Włoszczowa, dnia 17.08.2018 r.

Znak DOAT 74/08/2018

Dotyczy: odpowiedzi na pytania do postępowania na dostawę sprzętu jednorazowego i wielorazowego użytku dla Zespołu Opieki Zdrowotnej we Włoszczowie - Szpitala Powiatowego im. Jana Pawła II. **Nr sprawy 07/07/2018.**

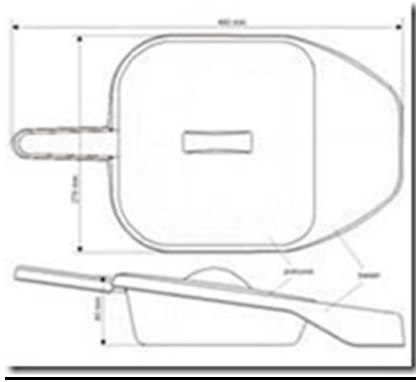
Czy Zamawiający w pakiecie nr 35 w pozycjach 11 i 12 dopuści obecnie stosowane przez Zamawiającego, zestawy do drenażu opłucnej wyskalowane do objętości 2100 ml, z drenem łączącym (drenami łączącymi) z wbudowanym systemem zabezpieczającym przed zagięciem, spełniające pozostałe wymagania określone w SIWZ?

Odpowiedź: Dopuszcza.
